**Governo do Estado do Piauí
Secretaria de Estado da Administração e Previdência - SEADPREV**

RELATÓRIO DE ATIVIDADES

Monitoramento do Contrato de Concessão da Nova Central de Abastecimento - Apoio na Verificação da Aderência dos Projetos Arquitetônicos desenvolvidos às Previsões Contratuais.

Contrato nº 05/2017, de 23/03/2017

Figura 2.3.1 – Ausência de Coletor

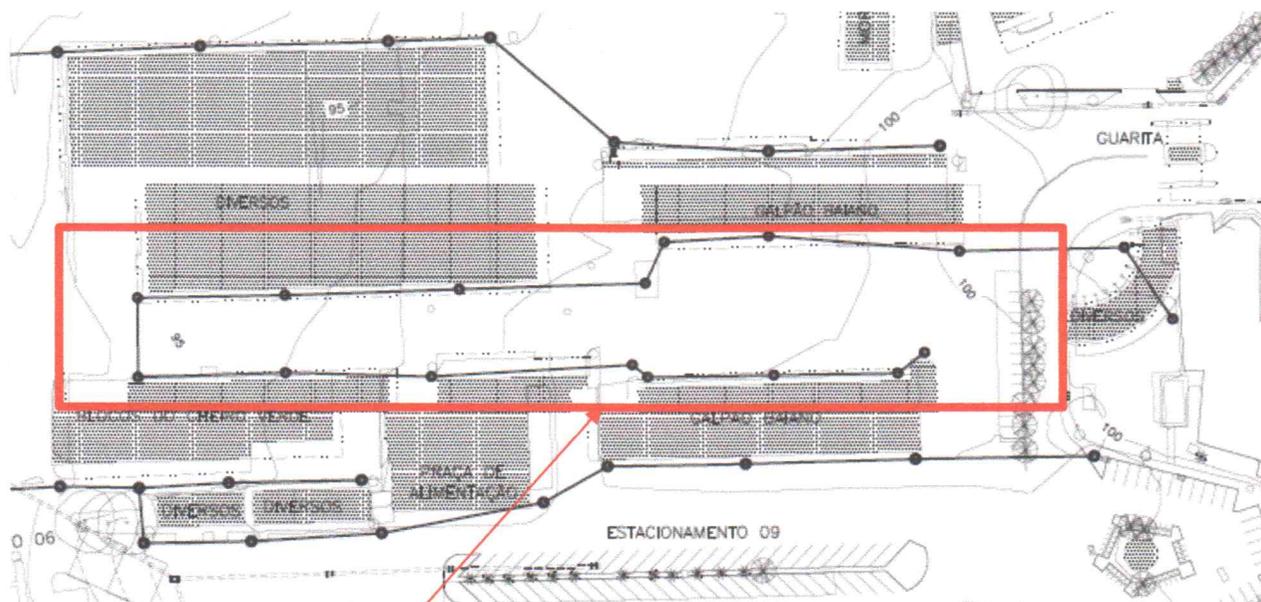
- ◆ A Figura 2.3.1 - Ausência de Coletor, abaixo, mostra um trecho da rede que não está interligado ao sistema coletor, o que prejudica no dimensionamento do sistema pela ausência desses trechos de contribuição, o que deverá ser corrigido o quanto antes.

Trecho solto sem interligação de rede.

- A Figura 2.3.1 - Ausência de Coletores, abaixo mostra um trecho de rede que não está integrado ao sistema coletor, o que prejudica no dimensionamento do sistema pela ausência dessas trechos de contribuição, o que deverá ser corrigido o quanto antes.
